**Projet d'ouvrage de production d'électricité
à partir de l'énergie photovoltaïque
sur la commune de Saint-Loubès (33)**

**Avis de l'autorité administrative de l'État
compétente en matière d'environnement**
(article L122-1 et suivants du code de l'environnement)

Avis 2015 – 083

Plan de situation

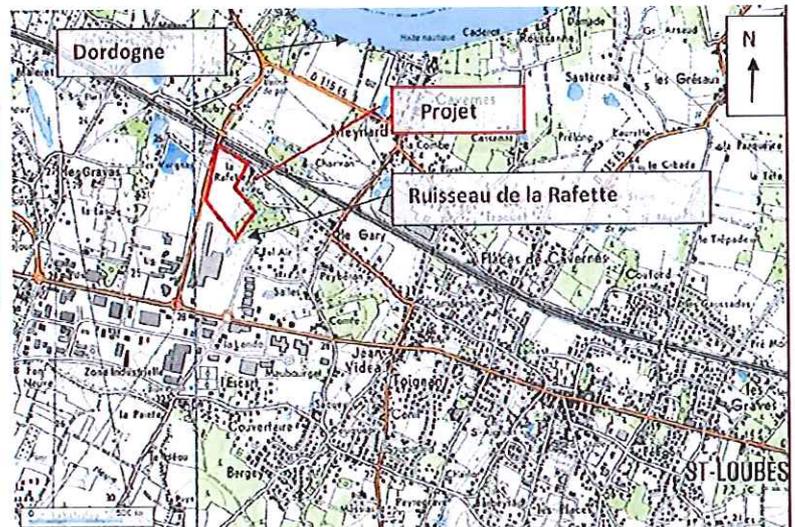
- 1 Électricité réseau distribution France (ERDF), filiale à 100 % d'EDF et chargée de la gestion d'une partie du réseau de distribution d'électricité en France
- 2 le périmètre du projet défini dans ce plan de situation n'est pas conforme au périmètre du projet défini dans le dossier de demande de permis de construire.

En outre, l'autorité environnementale regrette que le périmètre du projet n'ait pas été mis à jour dans les supports cartographiques, afin de faciliter l'identification des enjeux et d'éviter des erreurs d'interprétation.
